改善箇所説明図

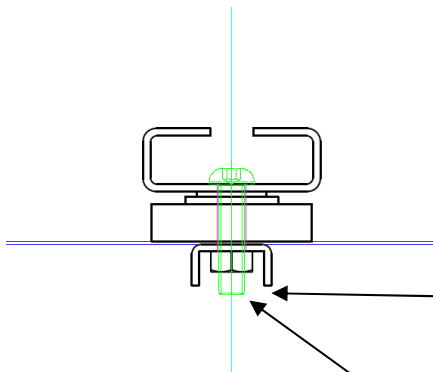
不具合発生箇所

燃料タンクにおいて、シートスライドレールをフロアに固定するボルトとの隙間が小さいため、当該ボルトが燃料タンク上部に接触しているものがある。

改善の内容:

燃料タンク上部を点検し、損傷の有無を確認する。燃料タンク本体に損傷がない場合は、タンク表面に防錆材を塗布し、損傷がある場合は、燃料タンクを良品に交換する。いずれの場合もシートスライドレールを固定するボルトを同規格の短いボルトに交換する。
